Racordul turbosuflantei / ieșirea compresorului este modificată!**Notă:**

Cod motor: CBBB / CEGA

Aceste informații sunt valabile în cazul înlocuirii turbosuflantei cu nr.de identificare **BTS:** T915501; **Nr. producător:** 53039880137, 53039700129, 53039880207; **Nr. OE:** 03L253010D, 03L253016G, 03L253019C, 03L253019K, 03L253019M, 03L253056C.

Imaginea 1
Turbosuflantă cu amortizor de zgomot

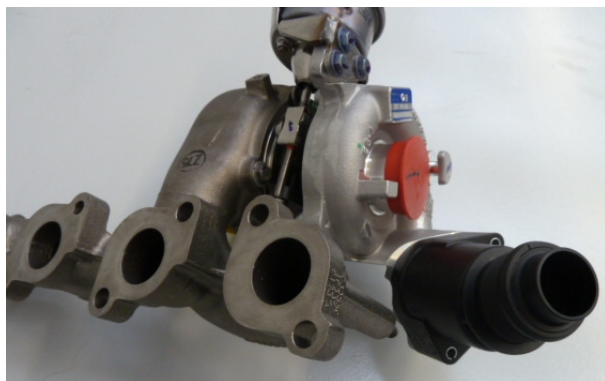
În cazul următoarelor repere vechi

03L253019C 53039700129 53039880129

03L253019M 53039700129 53039880129

este necesară folosirea unui amortizor de zgomot D950072 (vezi imaginea 2), pentru a putea monta noua variantă T915501 (53039880207 / 03L253056C)!
